VYSVĚTLENÍ ZADÁVACÍ DOKUMENTACE Č. V

Název veřejné zakázky:	Revitalizace zimního stadionu v Třebíči
Evidenční číslo ve VVZ:	Z2023-045285
Evidenční číslo zadavatele:	23030027
Druh veřejné zakázky:	Stavební práce
Režim veřejné zakázky:	Nadlimitní režim
Druh zadávacího řízení:	Otevřené řízení
Název zadavatele:	Město Třebíč
Sídlo zadavatele:	Karlovo nám. 104/55, 674 01 Třebíč
IČO zadavatele:	00290629
Právní forma zadavatele:	801 - obec nebo městská část hlavního města Prahy
Zastoupení zadavatele:	Milošem Hružou, místostarostou, pověřeným k podpisu smlouvy na základě usnesení zastupitelstva města č. 9/5/ZM/2022 ze dne 20.10.2022
Adresa profilu zadavatele:	https://zakazky.trebic.cz/

671	767-Z.26	Světelný nápis na fasádě (Z.26)	kus	1,00000
-----	----------	---------------------------------	-----	---------

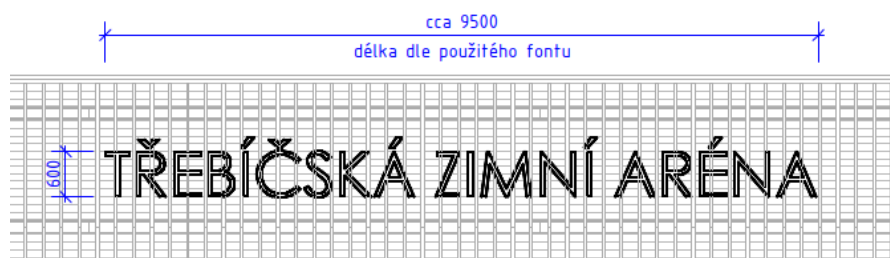
Je tím myšleno, že si investor přeje písmena celá z plexiskla? Přesněji čelní + boční stranu? Zadní strana nebude transparentní, jelikož na zadní stěně budou umístěny LED moduly, elektroinstalace a kotevní prvky pro ukotvení na konstrukci.

Doporučujeme standartní korpusy boků písmen z 2 mm silného lakovaného hliníkového plechu a z čelní strany opálové plexisklo o síle 3 – 4 mm. Boky písmen by v tomto provedení prosvětlené nebyly.

Žádáme o informaci, zda mají být boky písmen prosvětleny, či nikoliv.

Ano, každý znak bude transparentní, ano z čela i boku. Ano, i boky musí být prosvětleny. Ano, zadní strana nebude transparentní – zde jsou umístěny zdroje světla – LED moduly. Ano, zadní stěna zároveň slouží ke kotvení.

Barva nápisu bude bílá/transparentní – viz. vizualizace.

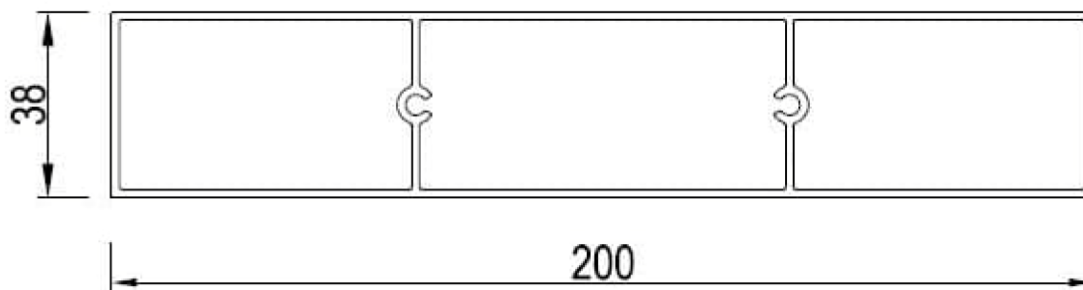
Jakým způsobem bude provedeno kotvení konstrukce světelného nápis? Navržené slunolamy nejsou dostatečně pevné, aby nesly váhu nápisu i s konstrukcí.

Budou pod nápisem také slunolamy nebo budou v místě nápisu vynechané? V případě vynechání slunolamů Vás žádáme o úpravu rozsahu a velikosti lamel slunolamy u nápisu.

Ne, slunolamy vynechány nebudou. Nápis je umístěn před slunolamy. Jedná se o masivní protlačovaný uzavřený hliníkový profil, který je dle názoru projektanta tuhý:

Tím není řečeno, že ke kotvení mají být použity samotné hliníkové profily.

V projektu je uvažováno a napsáno, že nápis bude přikotven na nosnou ocelovou podkonstrukci pro kotvení lamel. V projektu není napsáno, že nápis je kotven přímo k hliníkovým svislým lamelám – slunolamům.

Dodavatel světelného nápisu zároveň dodá svou konstrukci, na které bude nápis osazen, a za pomoci které bude nápis přikotven k ocelové podkonstrukci slunolamů.

Barevnost je řešena v samostatném oddílu – D.01.05 – INTERIÉR A MOBILIÁŘ

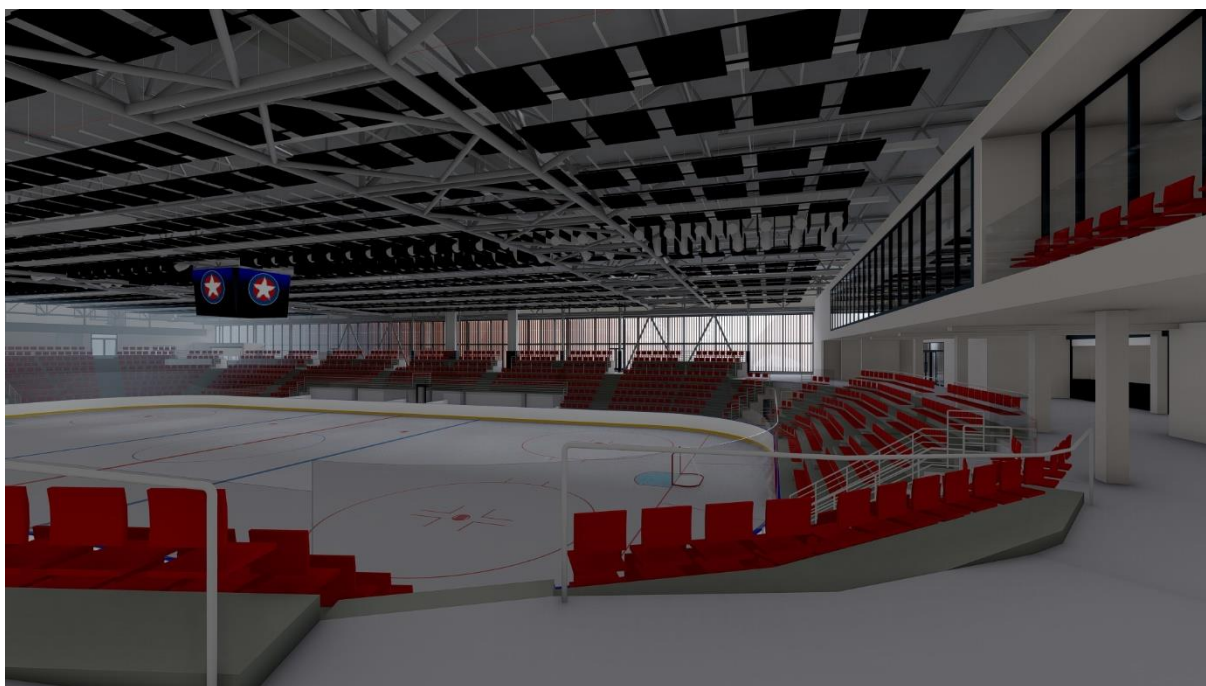
Prosíme o bližší specifikaci ke skladbě PD.05a-i (SO01 pol. č. 719 Epoxidová podlahové stěrka tl. 5 mm). Není zde určen typ povrchu (hladký či strukturní), barevnost.

Barva stěrky a nátěru bude v přirozeně betonovém šedém odstínu:

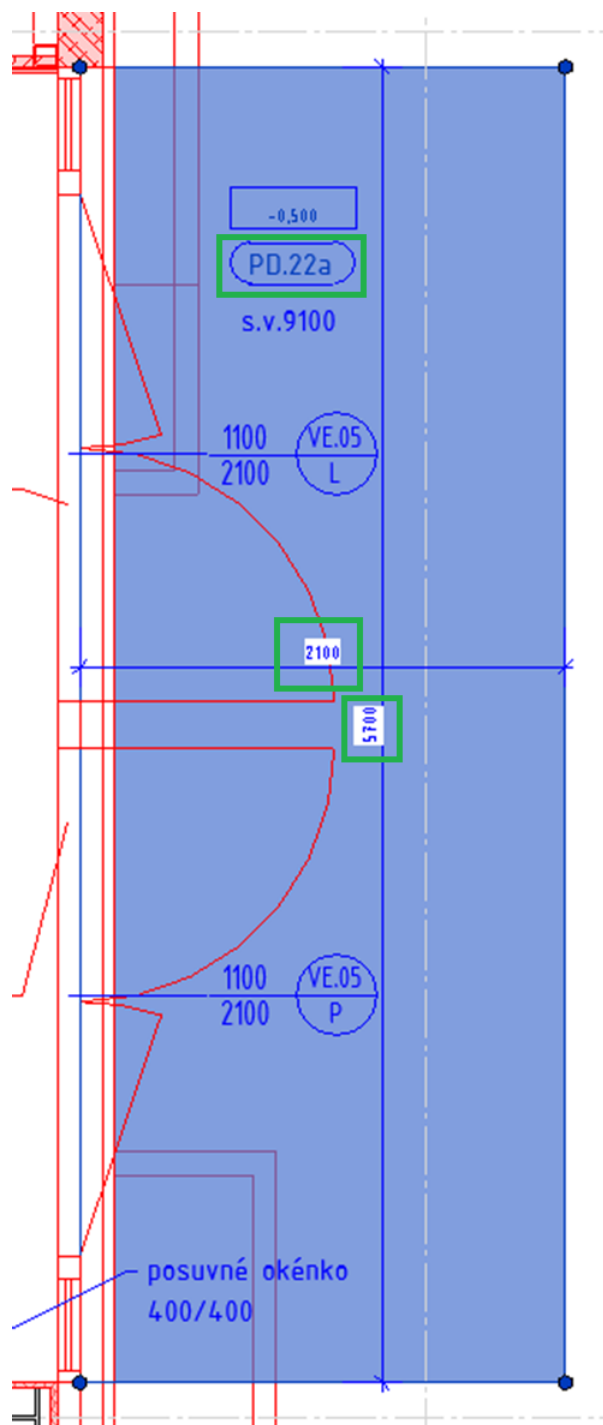
Prosíme o upřesnění rozměrů (zakótování) vnějších i vnitřních čistících rohoží a o určení orientace směru chůze.

Velikosti rohoží (orientační rozměry, nutné ověřit před realizací)

PD.21a

3N08 - 3,46 x 6,23 m (celkový rozměr rohože + PD.21b (3N08)) = rohož **5,70 x 6,23 m**

PD.21b

12,74 m² - 4,52 m² (2N34) + 8,22 m² (3N02) - rohož **1,80 x 2,50 m** a **3,2 x 2,57 m**

PD.21c

1N02 – rohož **5,0 x 2,4 m**

PD.22a

27,69 m² – 11,97 + 11,97 + 3,75 – rohož **5,70 x 2,10 m**; **5,70 x 2,10 m**; **2,0 x 1,87 m**

PD.22b

5,70 m² – rohož **5,18 x 1,10 m**
